Burger-Brücke oder nicht?

Nach Aussagen der Stadtverwaltung gegenüber der Dresdner Bevölkerung wie auch der UNESCO wird die Burger-Brücke gebaut – als Kompromisslösung. Ende Januar 2008 wurde der überarbeitete Brückenentwurf, die sog. Burger-Brücke, vorgestellt. Veröffentlicht wurden die Planungen in einer Broschüre der Stadt Dresden:

Abbildung 3: Grundrisszeichnung zur Waldschlösschenbrücke (ausgestellt im Info-Punkt am Sudhausweg)

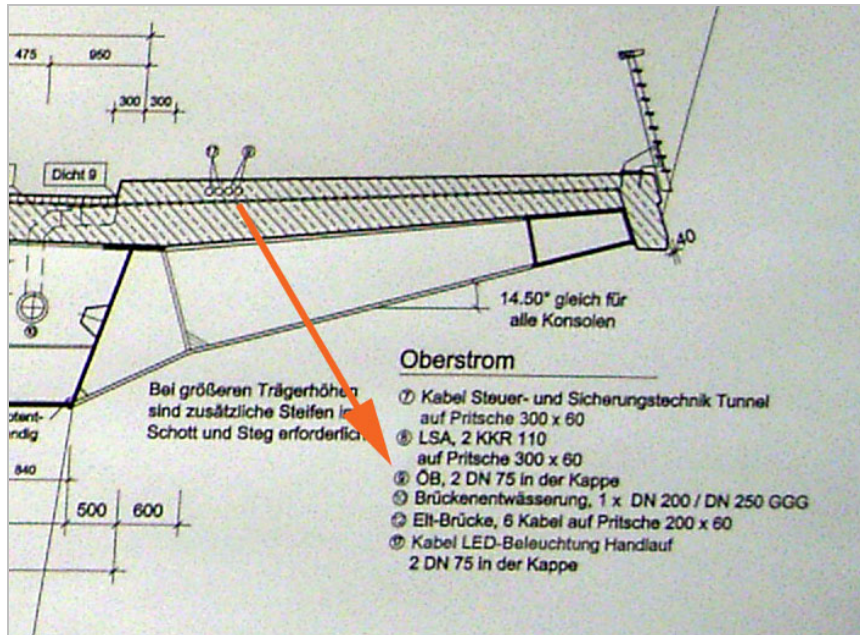
Der Bürger-Entwurf sieht vor, dass die Beleuchtungsaufbauten entfallen. Beleuchtet wird nur der Fuß- und Radweg durch eine im Handlauf befindliche Beleuchtungsanlage. Gebaut wird diese Variante. Doch wie ernst ist es den Beteiligten mit dem Beleuchtungskompromiss? In den Zeichnungen ist folgendes zu erkennen: Sämtliche Kanäle für die Straßenbeleuchtung sind im Brückenbauwerk bereits vorgesehen (siehe Schnitt). Die Verankerung für die Lichtmasten ist in der aktuellen Planung ebenfalls vorgesehen (siehe Grundriss-Zeichnung mit Änderungsvermerk vom 12.01.2009). Es ist also mit hoher Wahrscheinlichkeit davon auszugehen, dass die Beleuchtung dennoch gebaut wird. Diese ist dann ohne großen Aufwand einfach aufzusetzen auf die vorhandenen Verankerungen.

Abbildung 5: oben: Vergleich der Bogenfuß-Ausführung
(aus der Broschüre der Stadt Dresden, Seite 8)
unten: Aktuelle Bauzeichnungen
(ausgestellt im Info-Punkt am Sudhausweg)

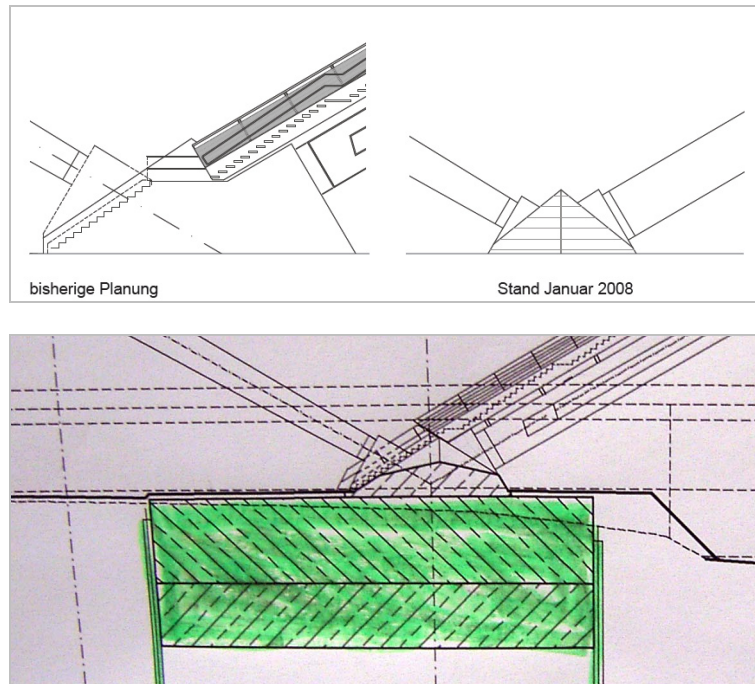
Das Volumen der Brückenfüße wird tatsächlich verringert und in etwa so ausgeführt, wie im Bürger-Entwurf vorgesehen. Durch die Verringerung des Fußes kommt allerdings das Brückenlager nun tiefer und in den Bereich eines 5-Jährigen Hochwassers. Dies führt zu erhöhten Wartungsaufwendungen. Hinzu kommt (nach Angaben eines beteiligten Ingenieurs im Info-Punkt) eine zusätzliche Strebe zwischen den Bögen, um die Steifigkeit der Konstruktion zu gewährleisten.

Abbildung 7: Die in der Bürger-Brücke nicht vorhandenen Treppenaufgänge werden in den aktuellen Planungen bereits als „nachrüstbar“ vorgesehen (ausgestellt im Info-Punkt am Sudhausweg)

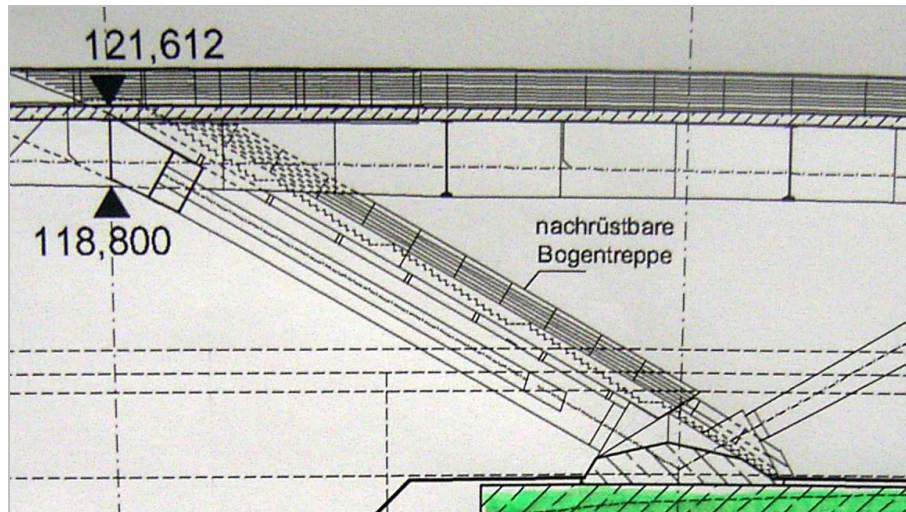
Der Bürgerentwurf verspricht, durch das Weglassen der Aufgänge die Bogenanläufe zu verschlanken. In den Zeichnungen ist jedoch die „nachrüstbare Bogentreppe“ bereits eingezeichnet. Ähnlich wie die Beleuchtung sind die Treppen also – trotz gegenteiliger Beteuerung – fest eingeplant.

Abbildung 8: Ein Vergleich von altem und neuem Bogen zeigt die kaum wahrzunehmende Reduktion (aus der Broschüre der Stadt Dresden, Seite 10)

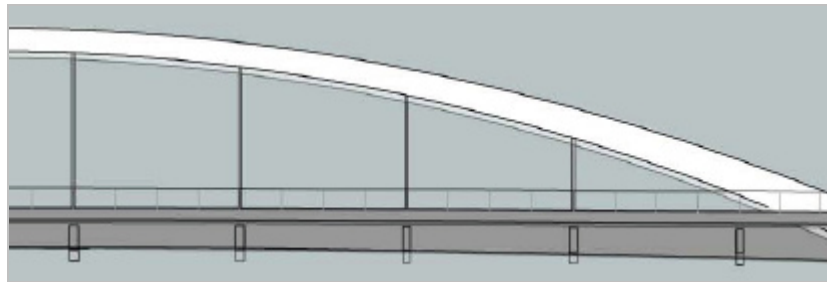
In der Pressekonferenz zur Vorstellung der Burger-Brücke im Januar 2008 hieß es: „Durch [...] einen schlankeren Brückenbogen werden die Blickbeziehungen zu den Elbschlössern und der Dresdner Altstadt-Silhouette weniger beeinträchtigt.“ Die von den Politikern herbeigeredete, „deutlich sichtbar“ schlankere Ausführung des Bogens ist tatsächlich kaum wahrnehmbar: Von 1,70 Meter auf 1,40 Meter soll der Bogen im Scheitel verschlankt werden. Dies ist eine Reduktion um 17,5%. Diese Reduktion wird wohl nach den Bauzeichnungen auch so ausgeführt. Erkauft wird dies mit erhöhtem Materialaufwand durch entsprechend dickere Stahlbleche.

Abbildung 9: Regelschnitte durch die Brücke
(aus der Broschüre der Stadt, Seite 17)

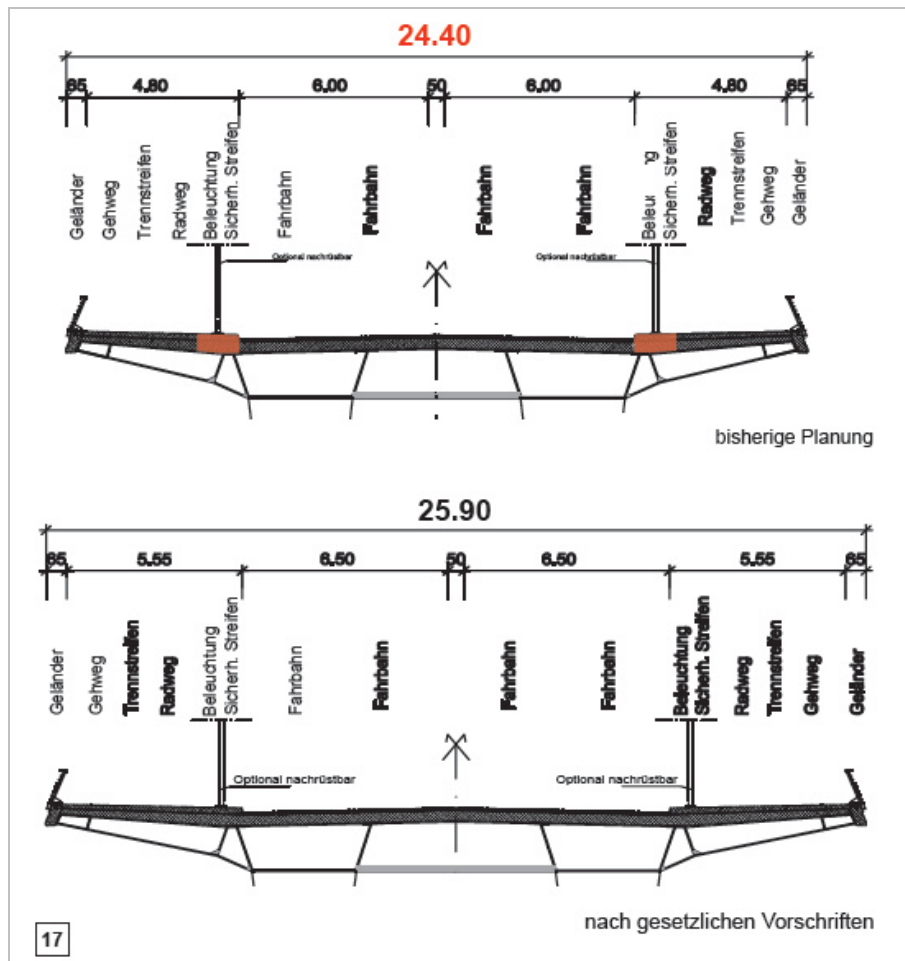
Die Summe der Einzelmaße in der „bisherigen Planung“ ergibt 23,40 Meter – darüber steht jedoch 24,40 Meter. Es ist wohl anzunehmen, dass den erklärten Einzelmaßen mehr zu glauben ist. Als Fahrbahnbreite ist 6,00 Meter angegeben. Der Schnitt „nach gesetzlichen Vorschriften“ zeigt 6,50 Meter Fahrbahnbreite sowie 5,55 Meter Rad- und Gehwegbreite. Die bisherigen Planungen waren also nicht gesetzeskonform?

Abbildung 10: Regelschnitte durch die Brücke
(aus der Broschüre der Stadt)

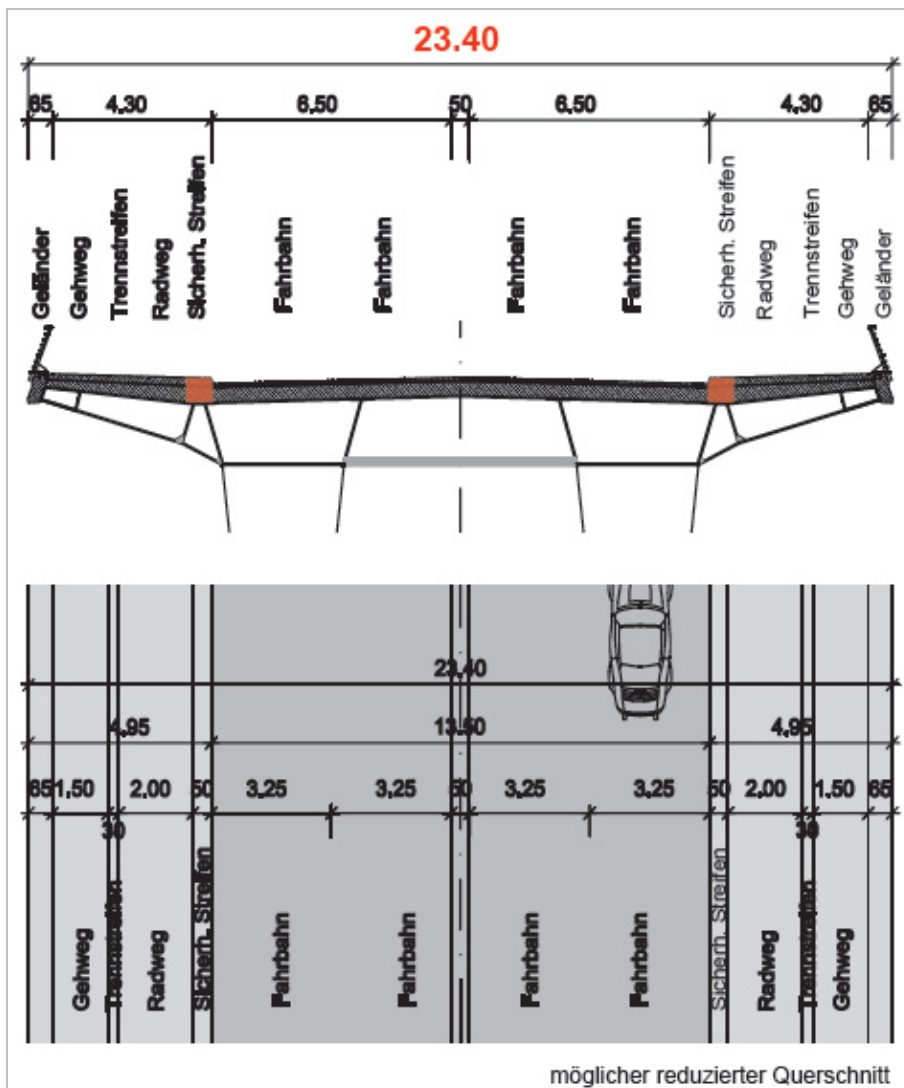
Die Verbesserungen der Bürgerbrücke im „möglichen reduzierten Querschnitt“ ergeben aber einen Sinn: Die Fahrbahnbreite wird mit 6,50 Meter an die gesetzlichen Vorschriften angepasst – zu Lasten der Streifen für die Beleuchtung (0,5 Meter pro Seite), die ja angeblich entfallen soll. Dass der Geh- und Radweg nicht den gesetzlichen Vorschriften entspricht, scheint nicht zu stören. Das verwundert schon – sollen doch genau dort ach so viele Leute die Brücke zu Fuß und mit dem Rad queren. Offensichtlich weiß die Stadt genau, das nur mit einem geringen Aufkommen am Fußgängern oder Radfahrern zu rechnen ist und somit die Breite unter den gesetzlichen Vorschriften gehalten werden kann.
